水庫集水區保育治理工程生態檢核表 主表(1/2)

工程基本資料	工程名稱 (編號)	107 年度曾文水庫集水區主流山美段河道護岸工程	設計單位	南區水資源局曾管中心
	工程期程	107 年 11 月 19 日至 108 年 08 月 15 日	監造廠商	南區水資源局曾管中心
	治理機關	經濟部水利署南區水資源局	營造廠商	晨發營造有限公司
	基地位置	地點:嘉義縣 阿里山 鄉 山美 村 _____ 鄰 集水區: _____ 水系: _____ 段: _____ TWD97 座標 X: 216134 Y: 2585927	工程預算/ 經費	預算 NT\$ 38,760,000/決標金額 NT\$ 37,000,000
	工程緣由目的	對於曾文溪上游山美段河道進行整治，一可加強兩岸邊坡穩定，二可疏通河道淤積土石避免流入水庫。		
	工程類型	<input type="checkbox"/> 自然復育、 <input type="checkbox"/> 坡地整治、 <input type="checkbox"/> 溪流整治、 <input type="checkbox"/> 清淤疏通、 <input checked="" type="checkbox"/> 結構物改善、 <input type="checkbox"/> 其他		
	工程內容	於曾文溪左岸設置複式斷面護岸 300 公尺及 10 座基腳保護工，另於右岸設置複式斷面護岸 15 公尺及 1 座基腳保護工銜接兩端既設護岸。		
預期效益	<input type="checkbox"/> 保全對象(複選): <input type="checkbox"/> 民眾(<input type="checkbox"/> 社區 <input type="checkbox"/> 學校 <input type="checkbox"/> 部落 <input type="checkbox"/> _____) <input checked="" type="checkbox"/> 產業(<input checked="" type="checkbox"/> 農作物 <input type="checkbox"/> 果園 <input type="checkbox"/> _____) <input type="checkbox"/> 交通(<input type="checkbox"/> 橋梁 <input type="checkbox"/> 道路 <input type="checkbox"/> _____) <input checked="" type="checkbox"/> 工程設施(<input type="checkbox"/> 水庫 <input type="checkbox"/> 攔砂壩 <input type=

□施工前 □施工中 □完工後

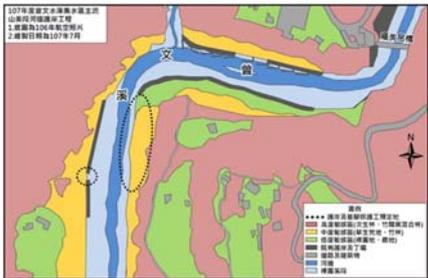
勘查日期	民國 108 年 7 月 2 日	填表日期	民國 108 年 09 月 16 日
紀錄人員	宋心怡	勘查地點	107 年度曾文水庫集水區主流山美段河道護岸工程
人員	單位/職稱	參與勘查事項	
宋心怡	漢林生態顧問有限公司	確認保育措施執行狀況	
現勘意見 宋心怡 漢林生態顧問有限公司		處理情形回覆 曾管中心 廖元賢 工程員	
1. 發現107年建議之回填區植生復育措施（噴植草籽、栽植苗木），未被納入設計及施工執行中。 2. 且自主檢查表非原本交付之版本，植生復育措施變成草席鋪設，但依然沒有設計及執行相關項目。		該地週邊母樹及種子庫豐富，依照之前執行經驗，回填區植被應可自然回復，因此未設計苗木栽植或噴植項目。已於回填區上方鋪設細粒河床料，為植被自然復育之基質，為工程之生態補償措施。	
<p>結論：</p> <p>依據本年度成效追蹤調查成果，在無人為活動之區域，植被確實能緩慢自然回復。但建議未來主流護岸工程，能執行更積極的植生復育措施，以加速濱溪植被回復並抑制外來種入侵。本案之生態保育措施追蹤，先調整成以基質改善為生態保育措施追蹤項目。希望未來主流護岸工程能設計更積極之植生復育措施。</p>
